Veiligheidsadvies

Plaatsing overkappingen tijdens kermis te Venray

Op verzoek van: Gemeente Venray
Projectnummer: 19 090 LG
Betreft: Veiligheid overkappingen tijdens kermis te Venray
Datum: 5 juni 2019

Figuur 1: Principe ventilerende kap

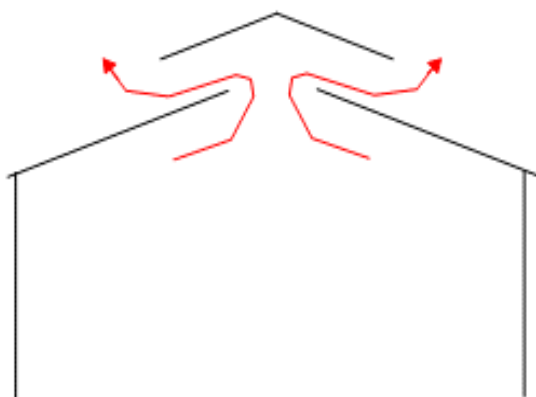
- d. Afstand overkapping tot aan het gebouw minimaal 1 meter indien de overkapping breder (loodrecht gemeten op de gevel) is dan 4 meter en meerdere brandcompartimenten (gebouwen op verschillende percelen) met elkaar verbindt. Alternatief is om de overkapping uit te voeren met een ventilerende kap (zie principe figuur 1),

Aangezien de effectiviteit van ventilerende kappen afhangt van diverse zaken (breedte overkapping, schuine kap, breedte opening, hoogte ventilerende kap, etc.) dient door de betreffende aanvragers een uitgewerkte doorsnede ter goedkeuring aan de Veiligheidsregio te worden voorgelegd.

Figuur 5: Groot aantal kermisattracties blijkt geplaatst op de calamiteitenroute. Deze te verplaatsen, ofwel de calamiteitenroute aan te passen (in het verleden het geval).

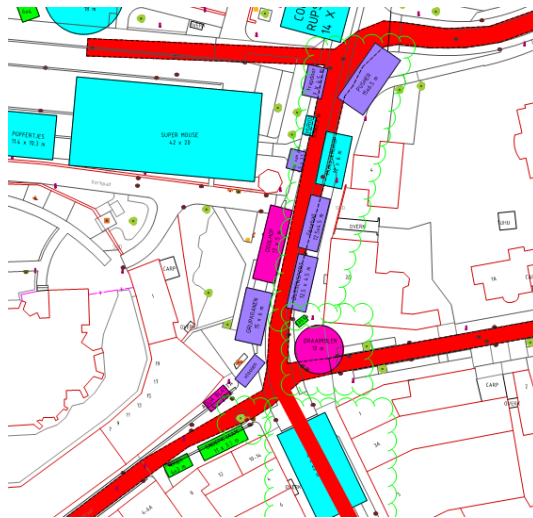
Een aantal kermisattracties blijken deels te zijn gesitueerd op de calamiteitenroute. Deze te verplaatsen zodat de netto breedte van 4,5 m aanwezig is.

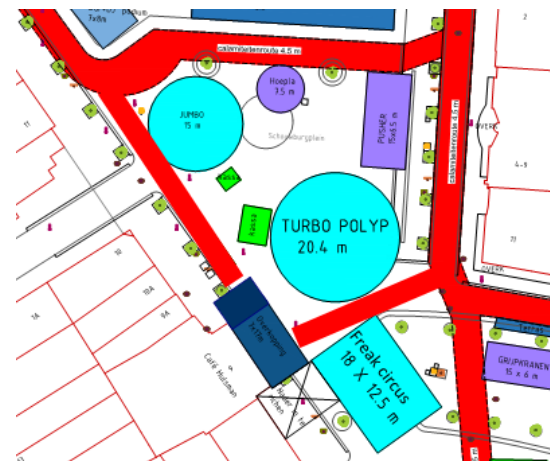
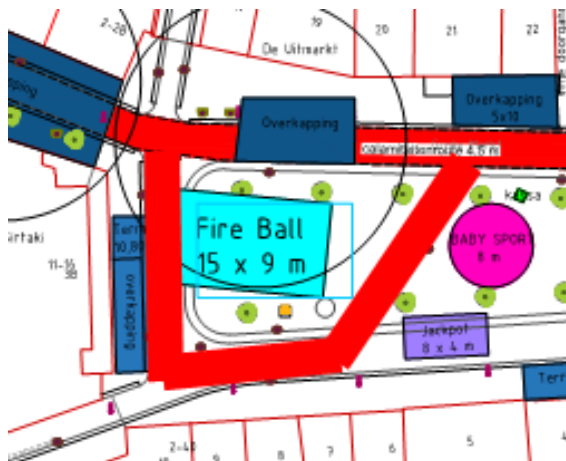
De bereikbaarheid van diverse gebouwen is onvoldoende.

Hier dient de calamiteitenroute te worden verplaatst, eventueel inclusief de verplaatsing van kermisattracties.

Figuur 9 en 10: Inkorten terrassen (linker figuur) ofwel inkorten overkapping goesting (rechter figuur), een combi is uiteraard ook mogelijk

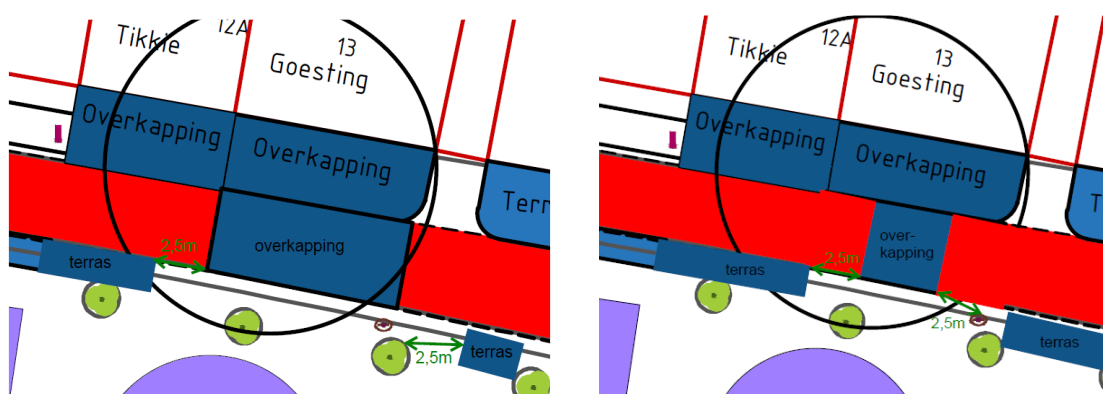
De aangevraagde optie voor een terras aan de overzijde van de calamiteitenroute blokkeert de doorgaande looproute. Dit geldt ook voor het terras aan deze zijde van de bestrating van Tikkie Anders. In de aanvraag van Goesting zijn hier bovendien nog een container en parasols gesitueerd.

Voorstel is om een minimale vrije doorgang van 2,5 meter aan beide zijden van de tent van Goesting aan te houden (daarbij ook rekening houdend met de aanwezige bomen). Dit impliceert dat ofwel de overkapping van Goesting (deel over de calamiteitenroute) dan wel de terrassen verkleind moeten worden. Onderstaand zijn deze opties indicatief in figuren weergegeven.
